# **Brenner-Nordzulauf Infotermin Stellungnahme TAV Stresstest Auswahltrasse**

Planungsraum Grafing–Ostermünchen

24.11.2022 | digital via MS-Teams

## Stresstest Lärm: Der Stresstest bestätigt die Systematik

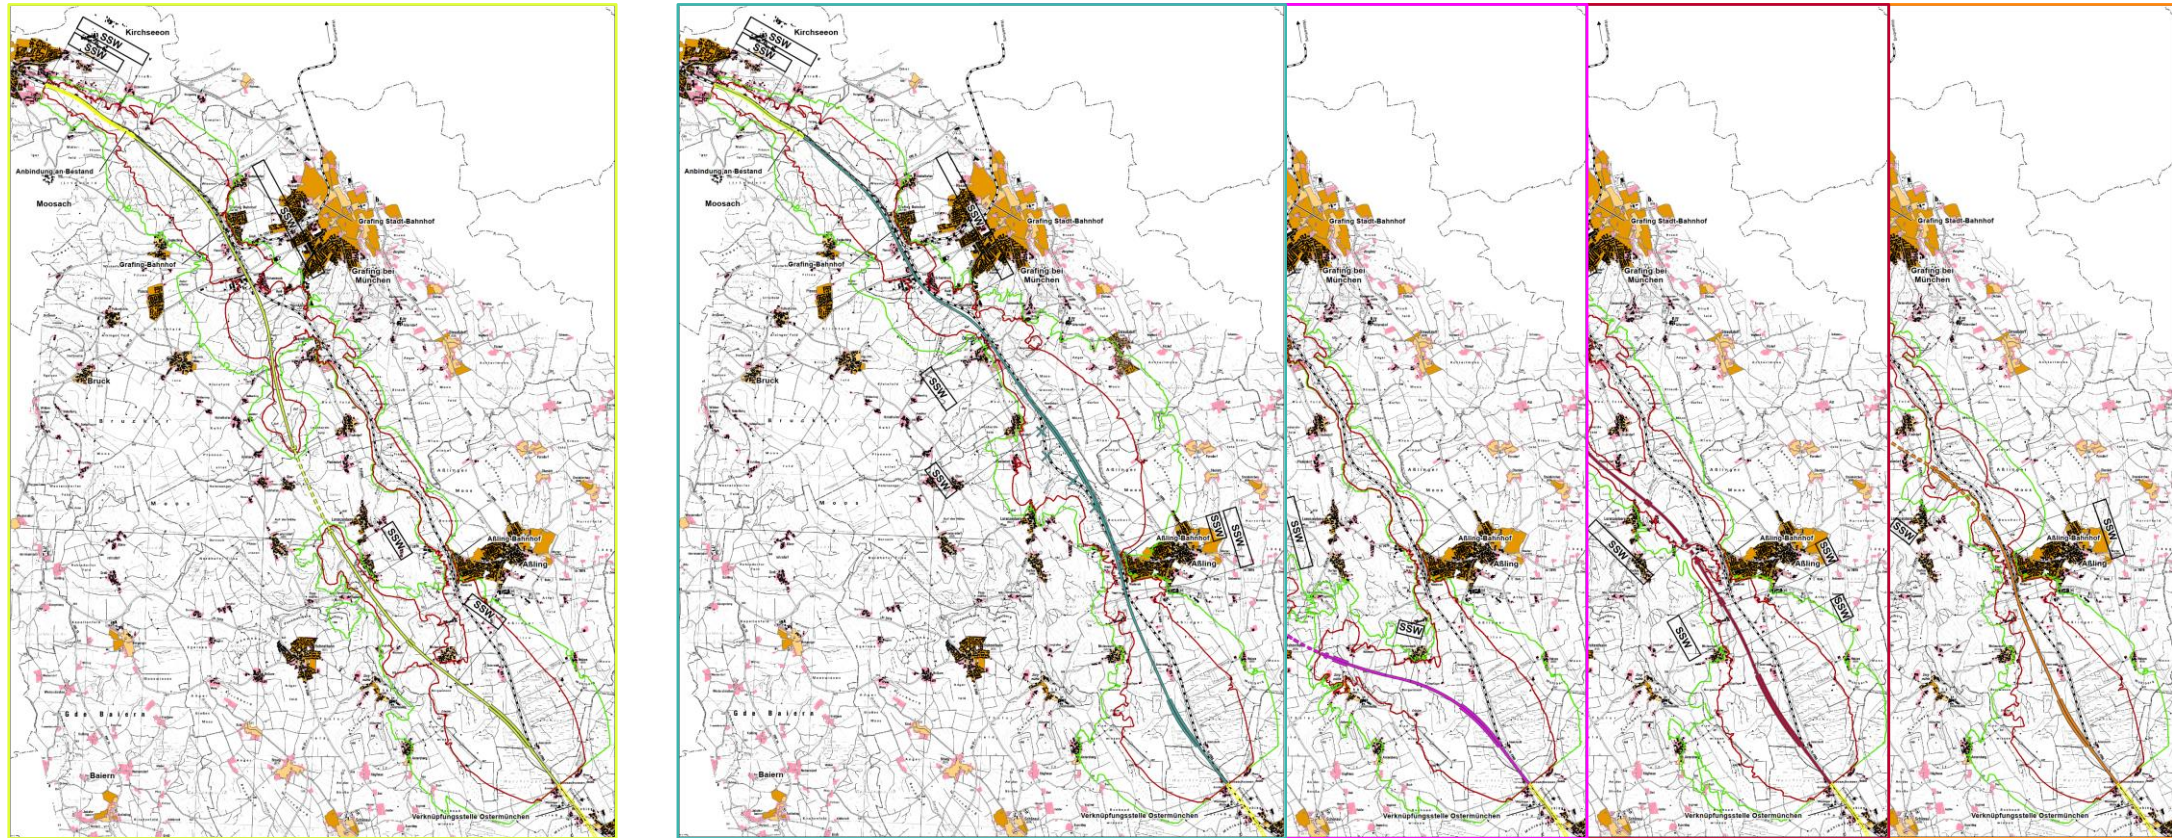
- Kosten-Wirksamkeits-Analyse mit „formalisierter Wertsynthese“ ist ein national und international anerkanntes Verfahren.
- Zur Kritik an der fachliche Beurteilung der Teilkriterien Lärm und Erschütterungen wurde ein Stresstest zur Validierung des Ergebnisses durchgeführt, bei dem das Gesamtsystem Neubau- und Bestandsstrecke betrachtet wurde.
- Für den Stresstest wurden externe Gutachter (Büro Möhler und Partner) hinzugezogen.

- Das Ergebnis des Trassenauswahlverfahrens bestätigt sich auch in der Systematik des Kritikpapiers. Die Variante Türkis bleibt unter den Voraussetzungen des Stresstests, also unter Einbezug der Bestandsstrecke als Gesamtsystem, hinter Limone zurück.
- Beide Anwendungen – gemäß Trassenauswahlverfahren und gemäß Stresstest – führen zu einem eindeutigen Ergebnis.

## Kosten

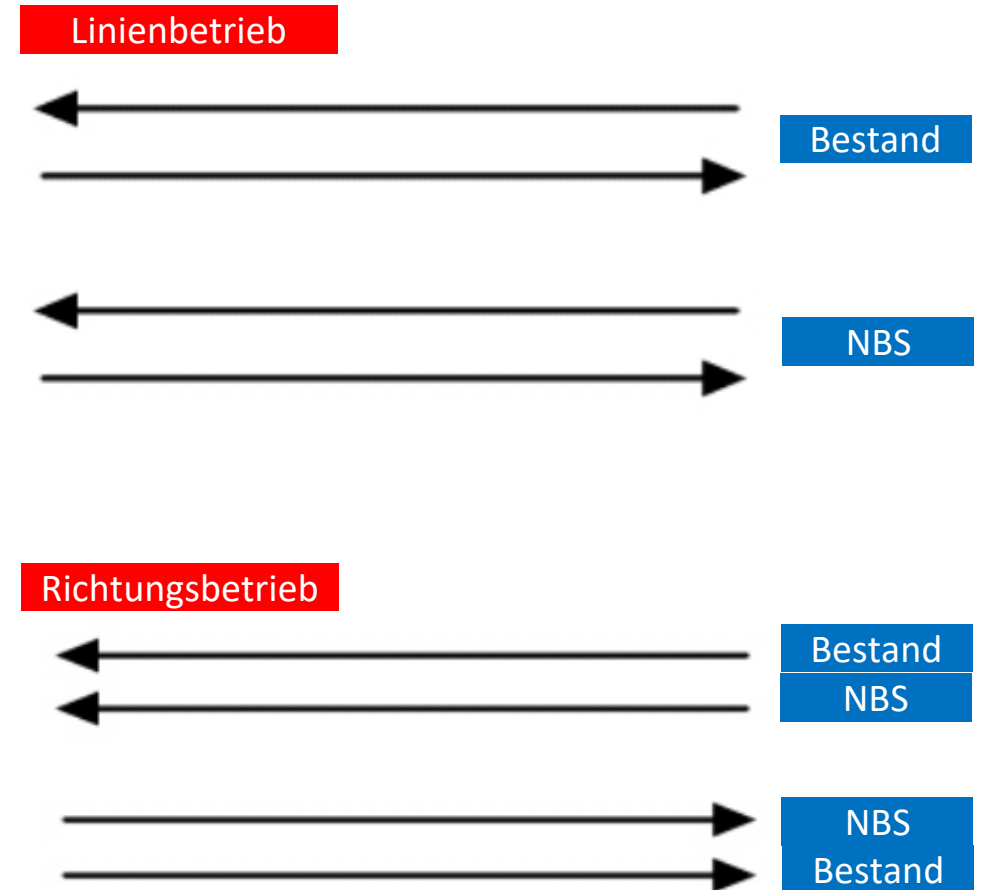
- *Kostenansätze für Grunderwerb seien entlang der Bestandsstrecke zu hoch angesetzt.*

- Der in der Kritik beschriebene Zusammenhang von TK 2-10-1 Flächenverbrauch und den Grunderwerbskosten ist fachlich falsch. Es muss bei der Bilanzierung für das TK Flächenverbrauch und den Grunderwerb unterschieden werden:

- TK 2-10-1 Flächenverbrauch: zusätzlich versiegelte Flächen (inkl. Berücksichtigung „Entsiegelung“)
  - Grunderwerb: Gesamtumgriff der Trassenvarianten mit Unterteilung in Teilflächen Wohn-Mischgebiet, Gewerbegebiet, Landwirtschaftliche Flächen und forstwirtschaftliche FlächenFür die Ermittlung der Grunderwerbskosten sind die versiegelten Flächen irrelevant.

- Das Trassenauswahlverfahren stellt ein frühes Planungsstadium dar. In dieser Planungstiefe können flurstücksgenaue Betroffenheiten noch nicht erfasst werden. Zur Abschätzung der Grunderwerbskosten wurden Kosten entsprechend der Widmungen in den Flächennutzungsplänen angesetzt.

- Die Trassenvariante Türkis weist auch im Bereich der Bündelung einen sehr hohen Anteil an notwendigen Grunderwerb „Wohn-Mischgebiet“ auf (z.B. Bereich Oberelkofen)  
→ hohe Grunderwerbskosten

- Übrige Varianten: vorwiegend land- und forstwirtschaftliche Grundstücke betroffen  
→ Grunderwerbskosten niedriger
- Die Kosten für Grunderwerb spielen darüber hinaus mit 1,4% (Limone) bis 1,7% (Türkis) in der Gesamtkostenermittlung eine untergeordnete Rolle.

Die Kostenermittlung im Trassenauswahlverfahren ist **korrekt**.

## Untersuchung und Ergebnis Bahnhof Grafing Bahnhof:

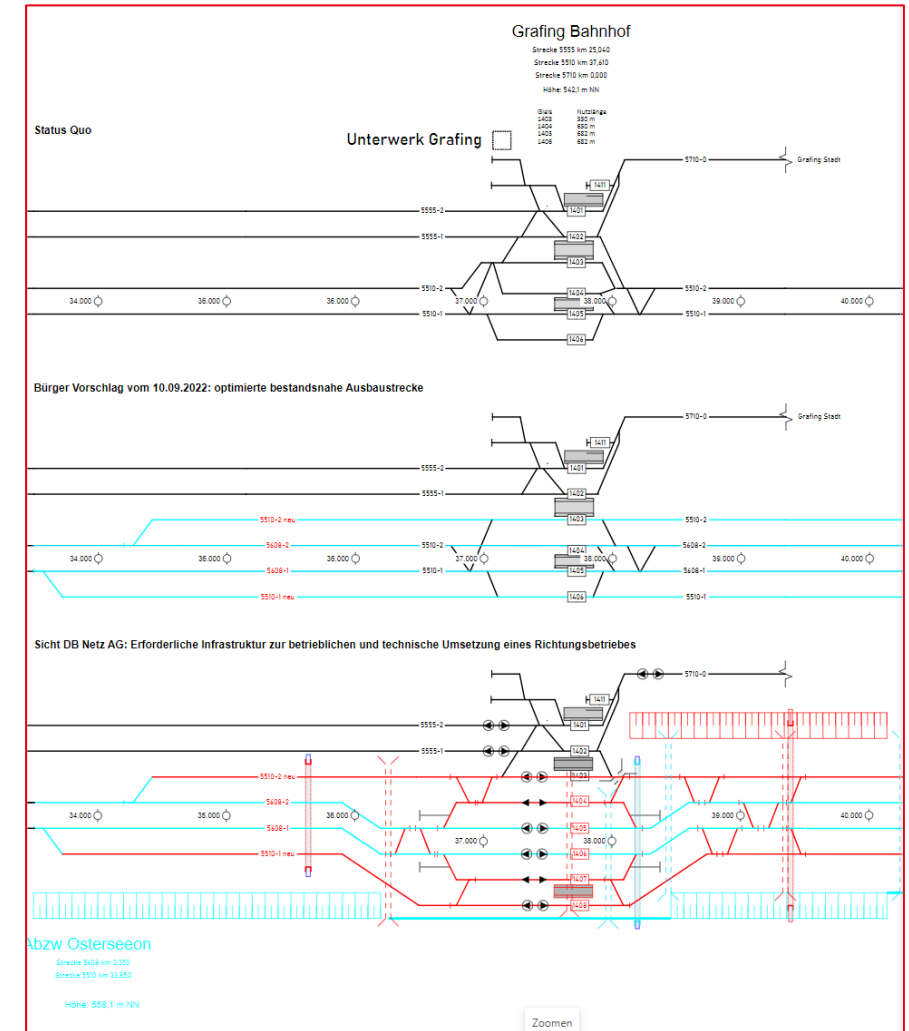
## Kritikpunkt Trasse Türkis:

- Die von der DB Netz AG vorgesehene bestandstreckennahe Führung der Neubaustreckengleise Grafing – Ostermünchen im **Linienbetrieb** führe zu Mehrkosten aus der Notwendigkeit
  - eines Überwerfungsbauwerks nördlich Grafing
  - eines Überwerfungsbauwerks in Ostermünchen
- Es wurde vorgeschlagen, die Neubaustrecke mit der Bestandsstrecke zu einem **Richtungsbetrieb** zu kombinieren, um eine
  - Reduzierung der Baukosten,
  - frühere Baufertigstellung ca. 2032 und
  - größere Akzeptanz in der Bevölkerung zu erreichen.

- Der umfassender Umbau des gesamten Bahnhofareals ergibt sich aus
  - der Erweiterung um zwei Gleisachsen, da auf die heutigen Überholgleise 4 und 6 nicht verzichtet werden kann.

- der Neugestaltung der beiden Weichenbereiche für 160 km/h Überleitgeschwindigkeit mit Auswirkung auf die räumliche Ausdehnung.
  - der Anbindung der S-Bahn-Strecke, die aus Gründen der Netz-Resilienz an die neuen Bestandsstreckengleise in neuer Lage aufrechterhalten wird. Allfällige Leistungsfähigkeitsanalysen lassen hierfür den Bedarf eines Kreuzungsbauwerks erwarten.

- Ergebnis:
  - Die technische Machbarkeit ist grundsätzlich gegeben, führt aber zu erheblichen Mehrkosten gegenüber dem Linienbetrieb.
  - Durchgehende Züge München – Wasserburg sind nur mit nennenswerten Kapazitätsverlusten auf dem BNZ durchführbar.

- Erhebliche verkehrliche Einschränkungen während mehrjähriger Bauarbeiten: kein Bau unter „rollendem Rad“ möglich.
